LIGNE 15 : PONT DE SÈVRES < > SAINT-DENIS PLEYEL (LIGNE ROUGE)

Avis délibéré de l'Autorité environnementale sur la ligne 15 Ouest (tronçon Pont de Sèvres - Saint-Denis Pleyel), ligne rouge du Réseau de transport public du Grand Paris (92 et 93)

**Avis délibéré de l'Autorité environnementale sur la
ligne 15 Ouest (tronçon Pont-de-Sèvres - Saint-
Denis Pleyel), ligne rouge du réseau de transport
public du Grand Paris (92 et 93)**

n°Ae: 2015-10

Figure 11 : Cumul des émissions de GES (en téq CO₂) liées à la réalisation de la Ligne 15 Ouest (source : pièce G2 du dossier d'enquête publique)

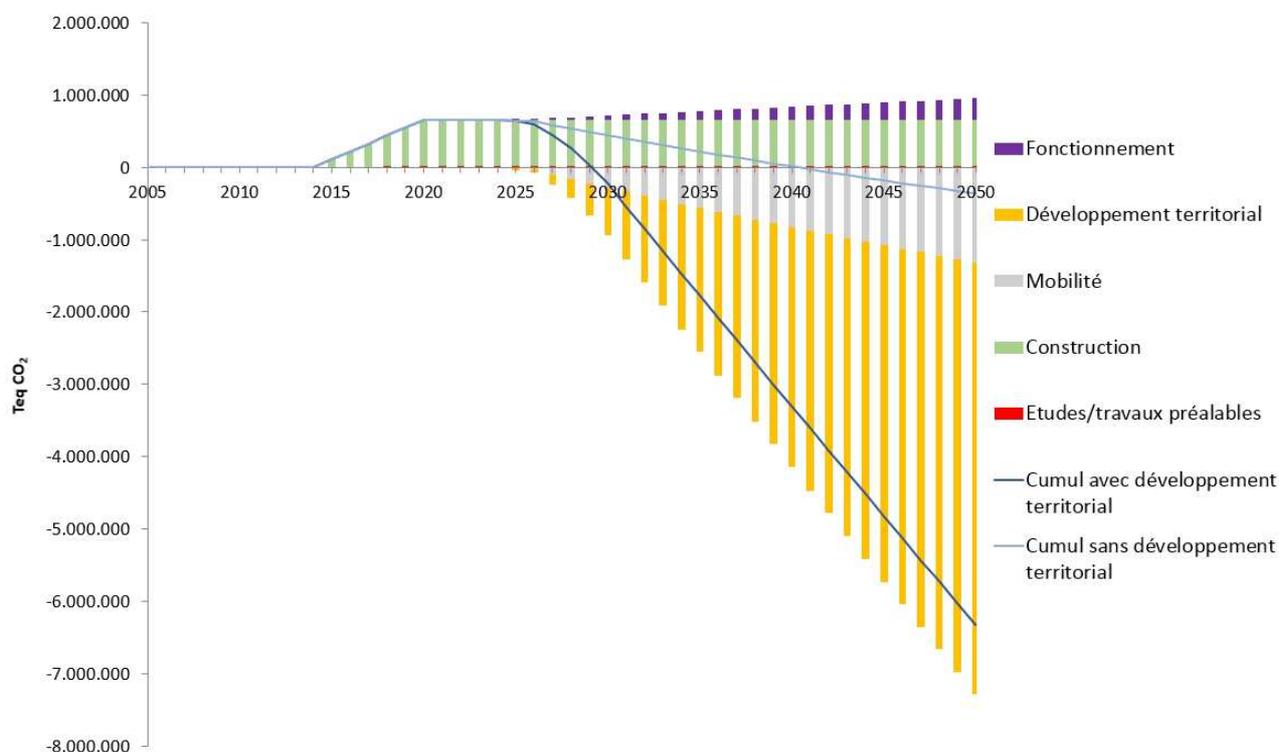
Si on ne considère que les émissions évitées grâce aux effets « transport », dont le report modal induit par le projet, le bilan s'équilibre, dans le scénario représenté, à l'horizon 2040. Il convient toutefois de noter qu'une part importante des réductions d'émission du trafic routier (36 %) est attribuée à l'augmentation de la vitesse des véhicules rendue possible par la réalisation du projet (ces réductions étant également prises en compte dans les effets « transport »)⁹². Ce résultat paradoxal ne semble prendre en compte que les effets positifs bruts du projet, sans prendre en compte ses effets induits (par exemple, par l'attractivité d'une circulation redevenue fluide) qu'il semble difficile d'estimer.

La majeure partie des émissions évitées d'ici 2050 et représentées dans la figure ci-dessous est liée à un autre poste, le « développement territorial », qui permet d'économiser l'émission d'environ 6 000 000 tonnes équivalent CO₂ d'ici 2050 en données cumulées, par rapport à un scénario de référence sans projet.

Ce facteur (le développement territorial) prend en compte les effets sur les émissions de GES des modifications de l'aménagement du territoire en fonction de la présence ou non du projet. Ainsi des émissions de CO₂ sont évitées grâce à :

Figure 12 : Émissions de PM10/km² en 2008 à proximité de la Ligne 15 Ouest (Source : AirParif⁹⁴)

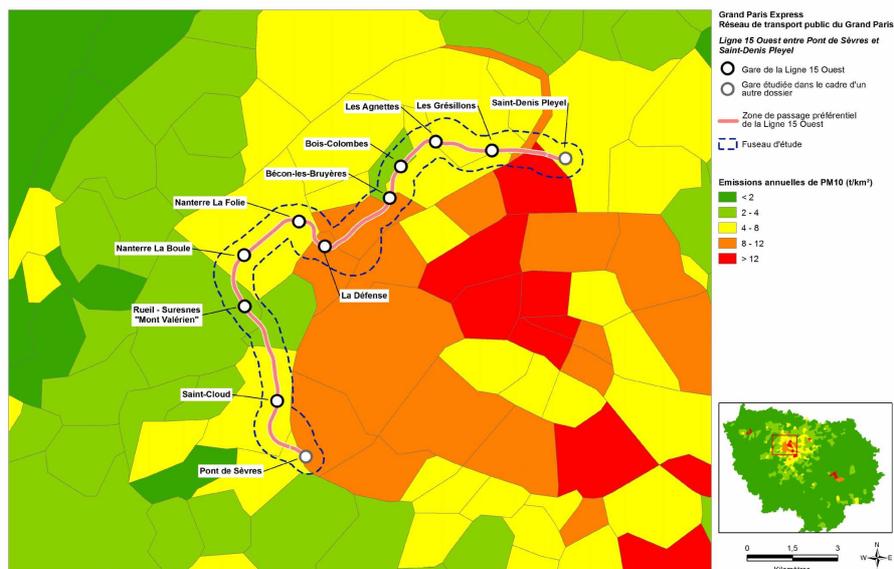
La carte ci-dessus illustre les émissions de particules fines PM10⁹⁵ de l'année 2008 par commune à proximité de la ligne 15 Ouest. L'Ae rappelle que, du fait de dépassements récurrents de la valeur limite relative au PM10, un contentieux est en cours entre la France et la Commission européenne⁹⁶.

L'Ae recommande de joindre au présent dossier l'avis d'Airparif d'octobre 2012 relatif au volet Air de l'étude d'impact du réseau de transport public du grand Paris et de préciser comment le présent dossier a pris en compte les remarques qui y sont formulées.
